OPINIA NR 35/2015

z wyniku przeprowadzonych oględzin - ekspertyzy urządzeń grzewczo - kominowych

w Bydgoszczy przy ul.....Gnieźnieńskiej nr28
dotycząca lokalu nr 1 administrowanego przez: Administracja Domów Miejskich "ADM" Sp. z o.o. w Bydgoszczy.....
sporządzona przez posiadającego wymagane uprawnienia mistrza kominiarskiego: Piotr Staśkowiak upr. 3861 w celu:

Ulica: Gnieźnienska 28

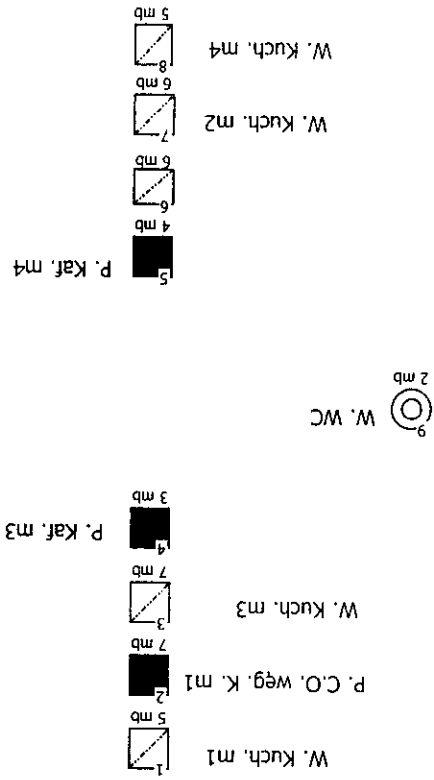
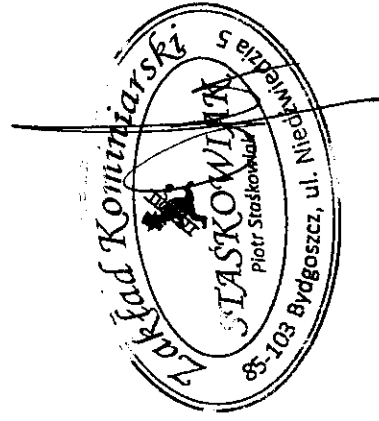
1. Kratkę wentylacyjną w pomieszczeniu kuchnia należy podłączyć do przewodu kominowego nr 1 (patrz szkic na odwrocie opinii).
2. Celem zapewnienia prawidłowej wymiany powietrza w pomieszczeniach należy zastosować nawiewniki okienne w ilości niezbędnej dla prawidłowej pracy urządzeń wentylacyjnych.

Ulica: Gniezńska 28

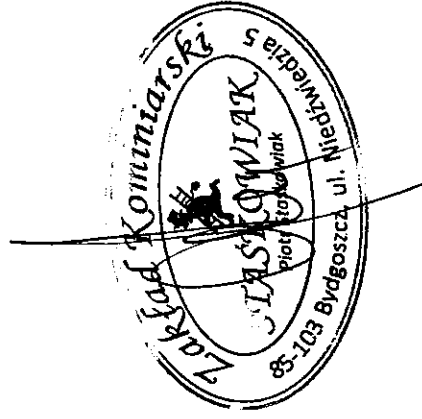
1. Kratkę wentylacyjną w pomieszczeniu kuchnia należy podłączyć do przewodu kominowego nr 3 (patrz szkic na odwrocie opinii).
2. Celem zapewnienia prawidłowej wymiany powietrza w pomieszczeniach należy zastosować nawiewniki okienne w ilości niezbędnej dla prawidłowej pracy urządzeń wentylacyjnych.
